Autorité environnementale

Avis délibéré de l’Autorité environnementale sur l’aménagement de la Vallée Carreau (62)

n°Ae 2019-127

Avis délibéré n° 2019-127 adopté lors de la séance du 18 mars 2020

Figure 6 : Positionnement du site du projet au sein de la trame verte et bleue (source : dossier)

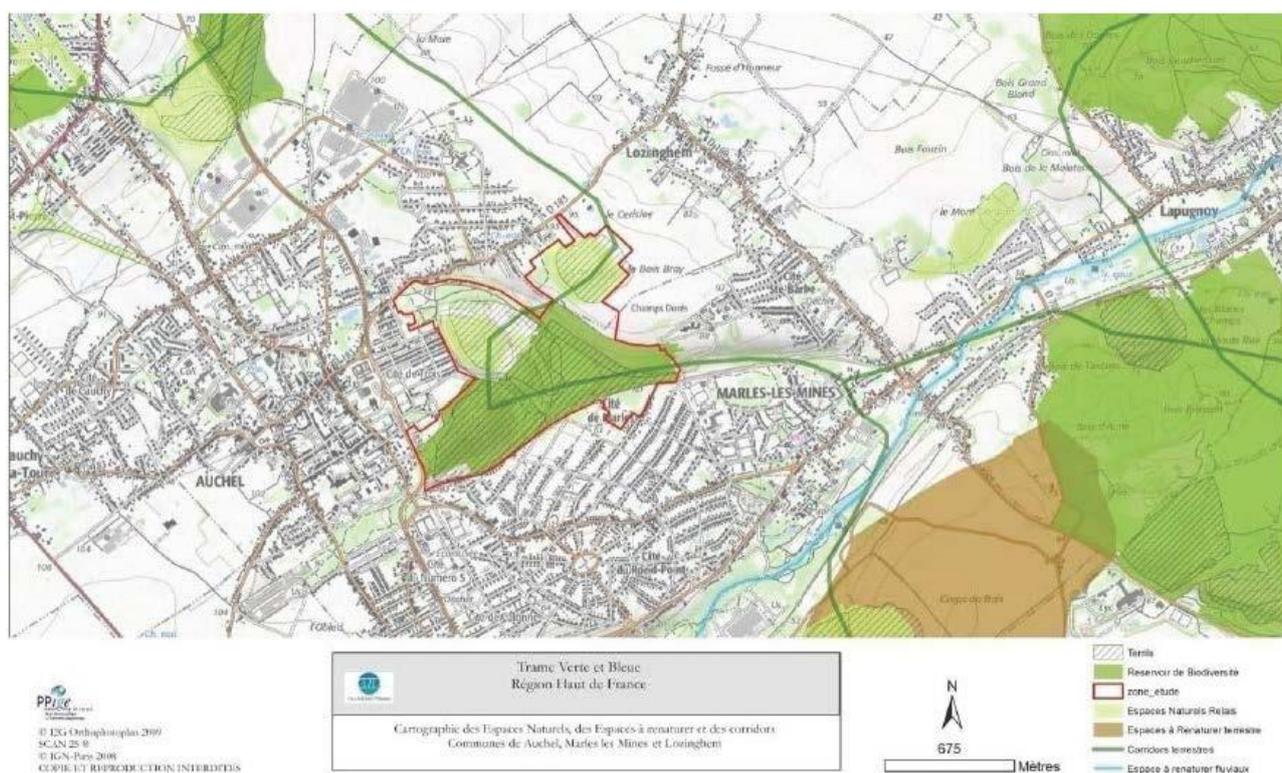
²² Sur la figure 6, le périmètre du projet n'inclut pas, à tort, la friche Desquesnes, en partie boisée.
